**ROUES ET PNEUMATIQUES
IDENTIFICATION
FIXATION DES ROUES 304**

A partir du numéro de série 4 031 501 (modèles 78)

la fixation des roues sur tous types 304 est assurée par l'intermédiaire d'écrous de type "cul d'œuf" au lieu d'écrous de type "bateau".

Montage antérieur
Ecrrou de type "bateau"

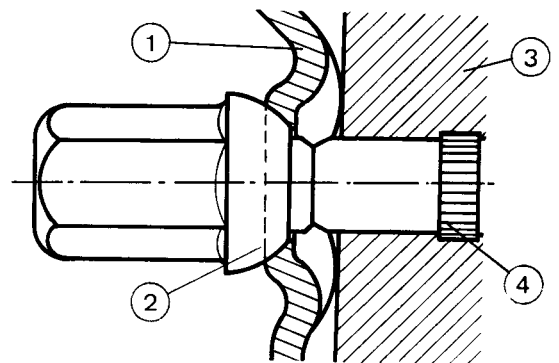
- 1 - Roue
- 2 - Plaquette de centrage
- 3 - Moyeu
- 4 - Axe

- 1 - Roue
- 2 - Surface de portée sphérique
- 3 - Moyeu
- 4 - Axe.

TRES IMPORTANT - SECURITE

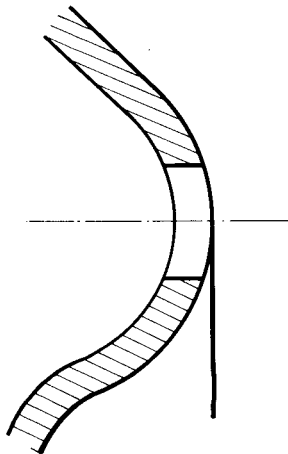
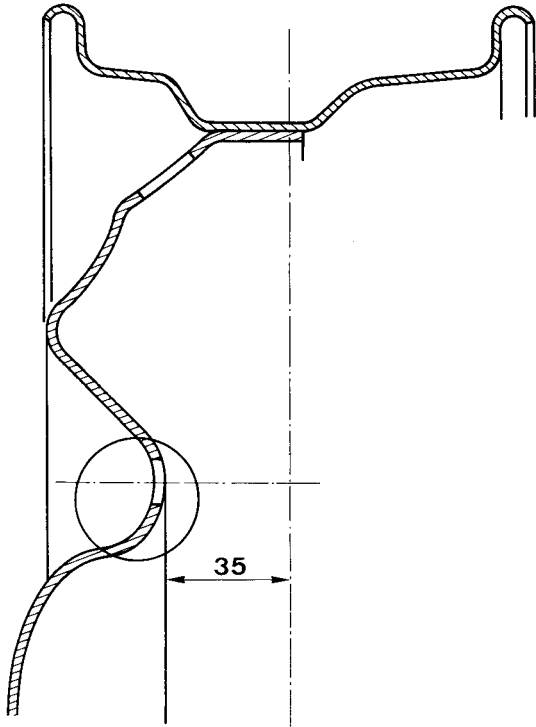
- les axes de fixation, écrous et roues du nouveau montage forment un ensemble qui **ne doit pas être dissocié**. Aucune de ces nouvelles pièces (ensembles ou séparées) ne doit équiper une voiture antérieure à cette modification.
- l'inverse également ne doit pas être réalisé.

ROUES

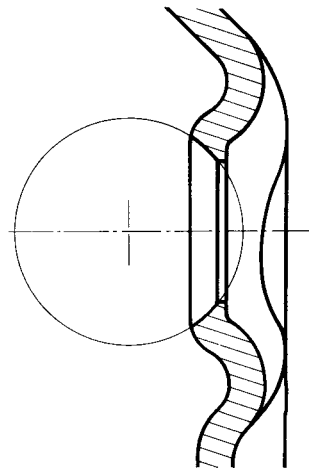
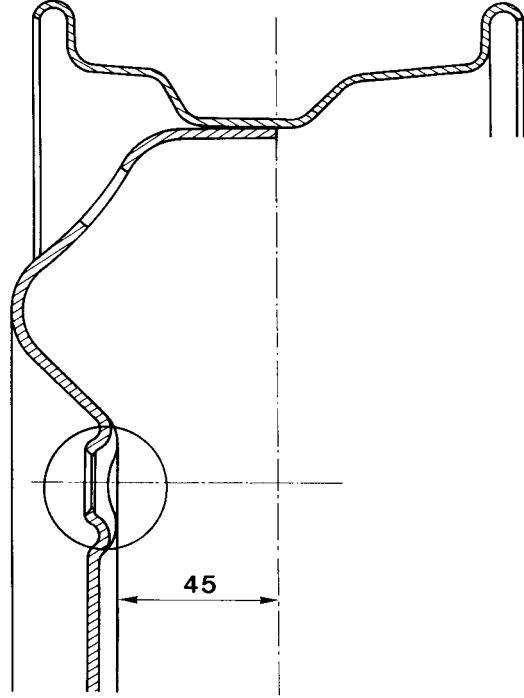
Jusqu'au N° de série 4 031 500

Roues 4 1/2 J14 B.3.35

A partir du N° de série 4 031 501

Roues 4 1/2 J14.D.3.45

INTERCHANGEABILITE :

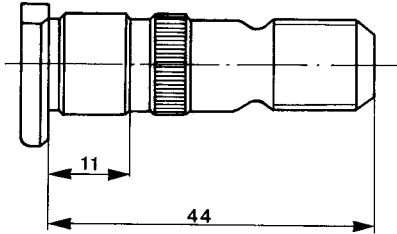
De part leur mode de fixation spécifique ainsi que leur caractéristiques, (écart de 10 mm entre écuanteurs) ces roues ne sont pas interchangeables.

AXES DE FIXATION AR

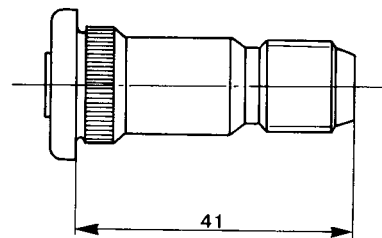
Montage antérieur
 Jusqu'au N° de série 4 031 500

Nouveau montage
 A partir du N° de série 4 031 501

NON INTERCHANGEABLES
